福島第一原子力発電所 特定原子力施設に係る実施計画変更比較表（Ⅱ.2.5 汚染水処理設備等）

G4北, G5エリア
タンク設置に伴う
変更

全体概略図(4/4)

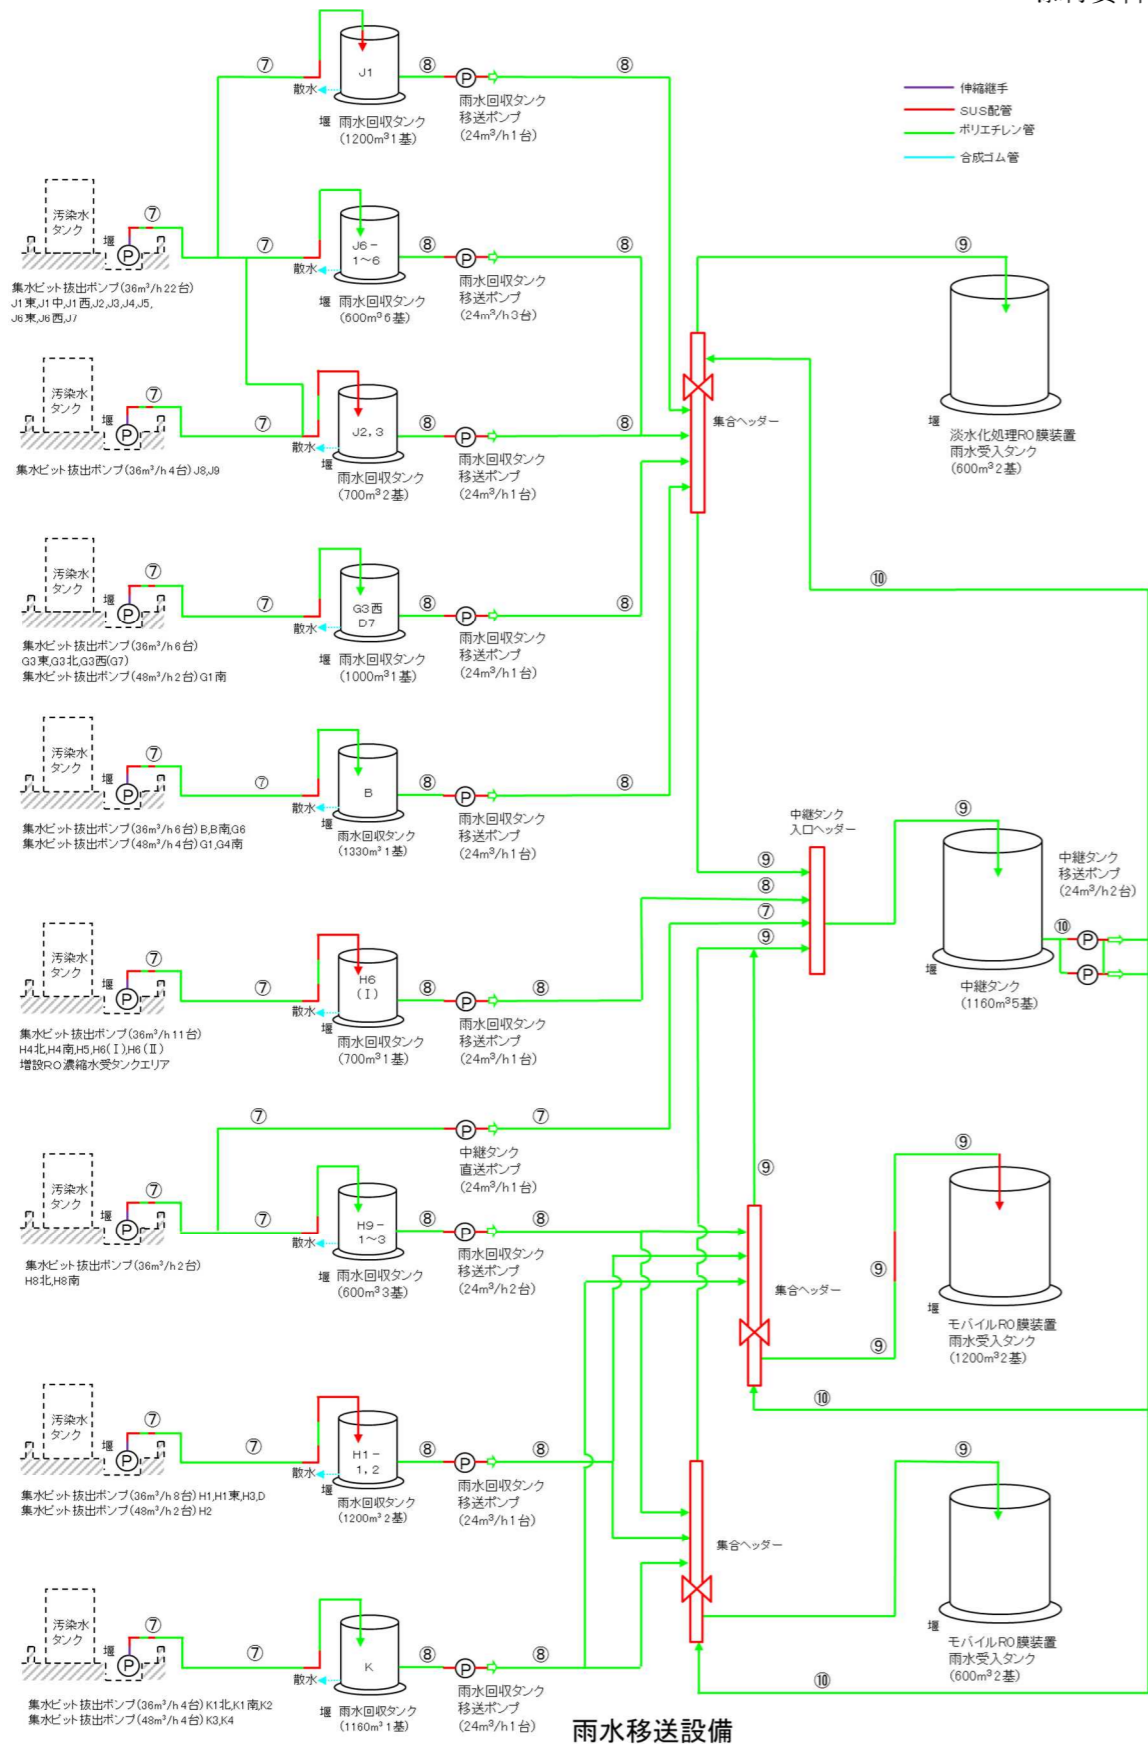
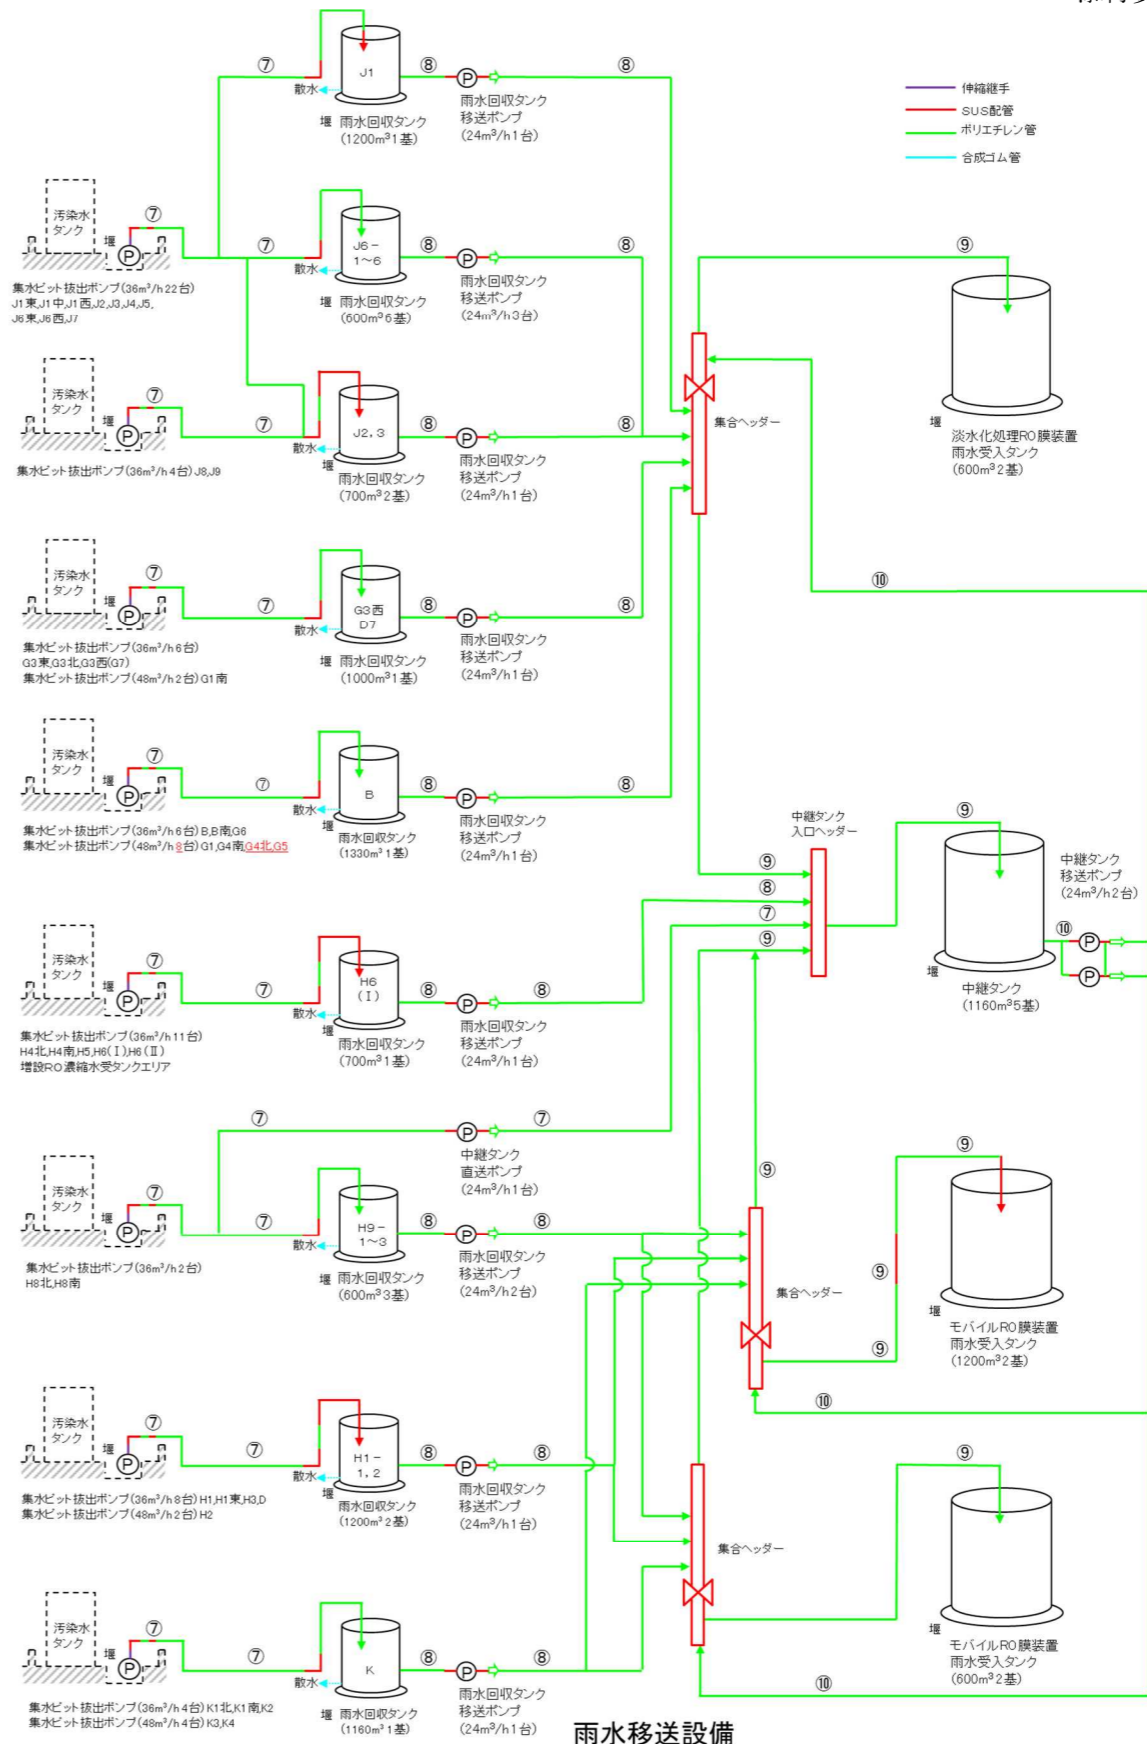
G4北, G5エリア
への設備新設に伴
う変更

雨水処理設備等概略配置図 (全体)

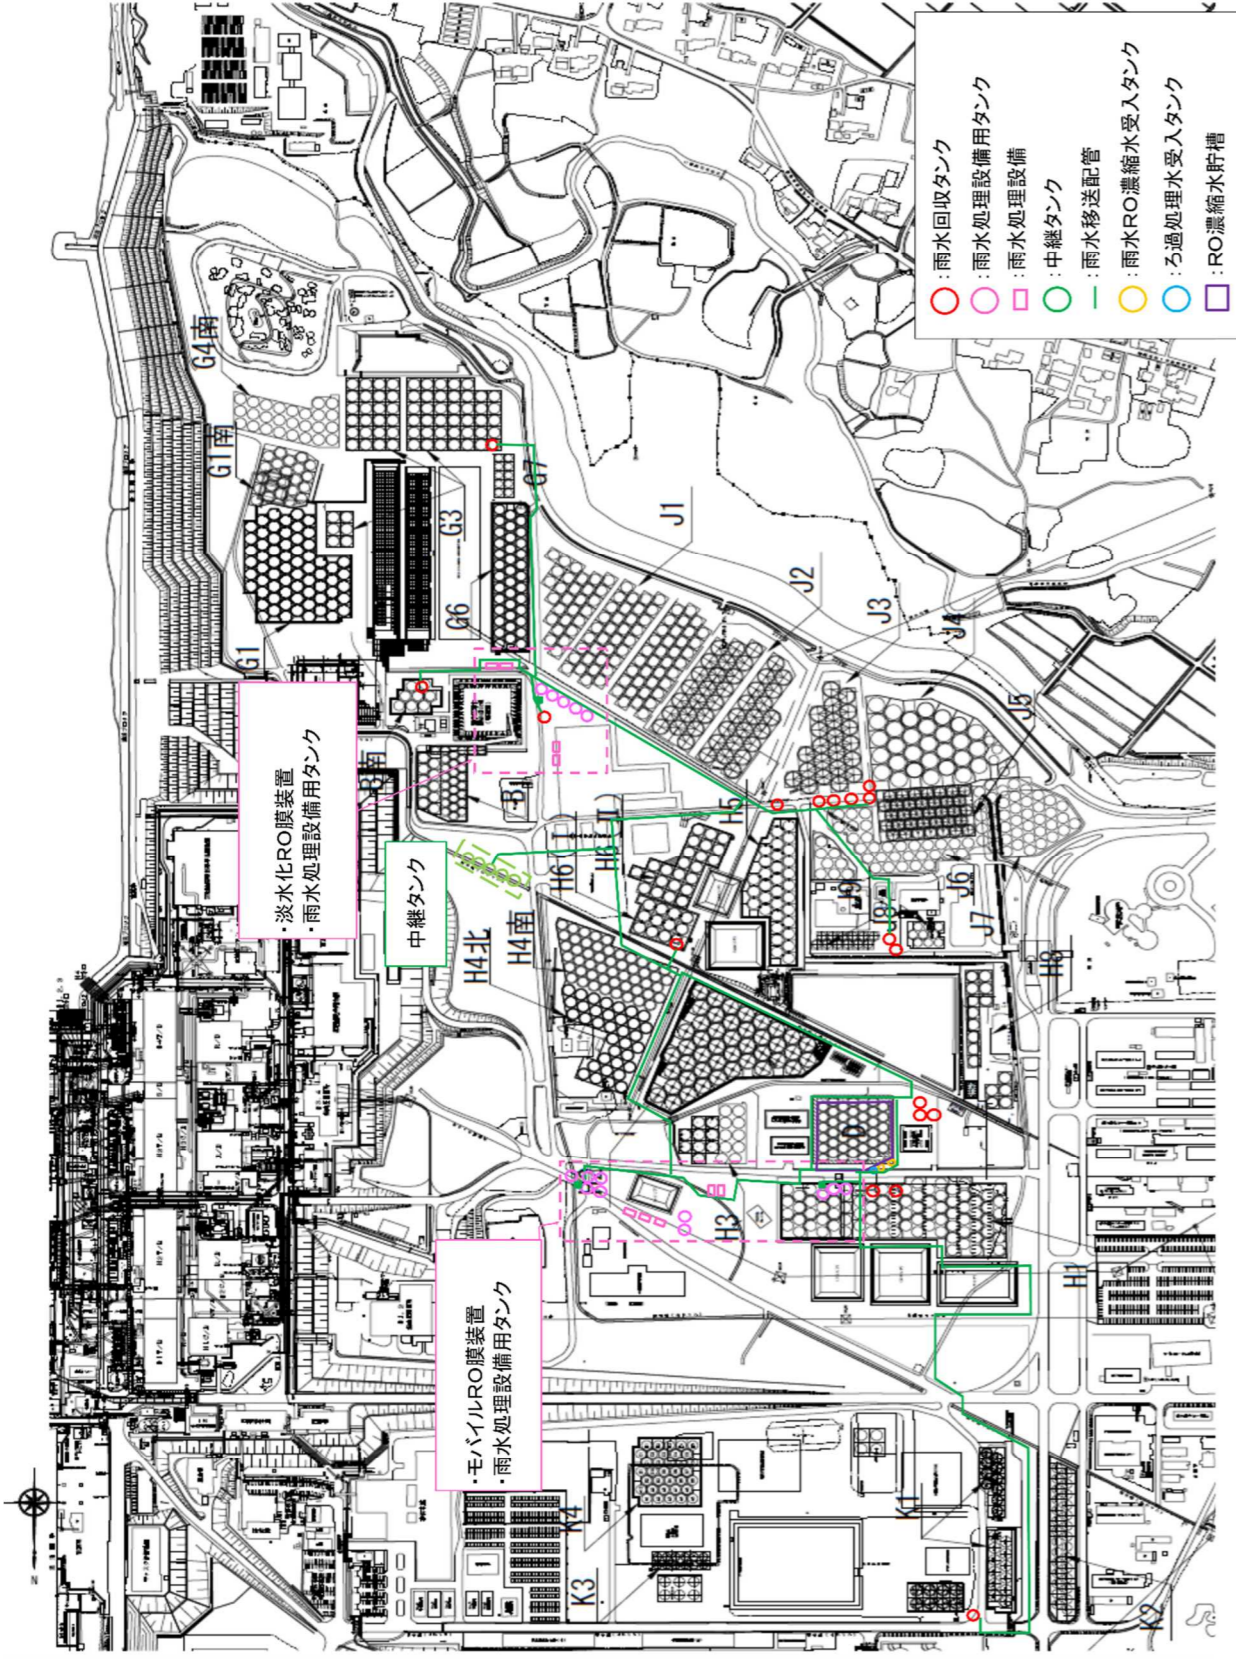
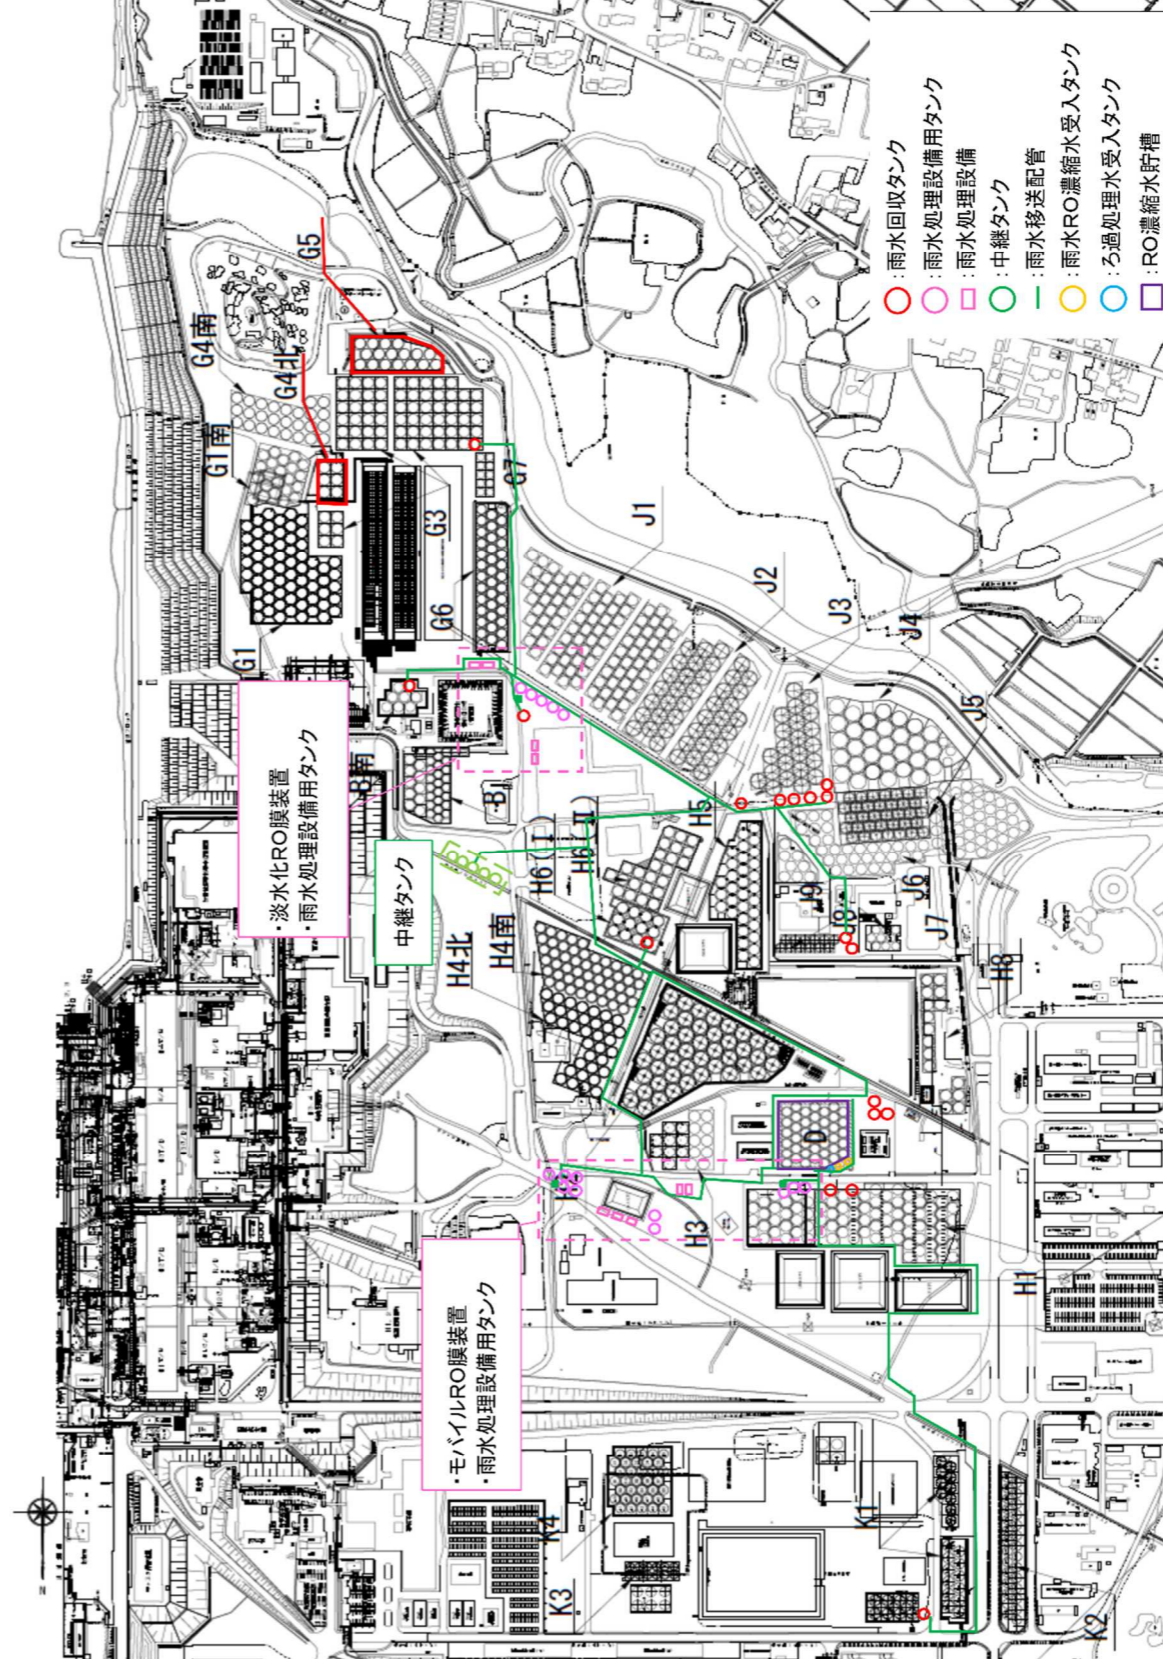
G4北, G5エリア
タンク新設に伴う変更
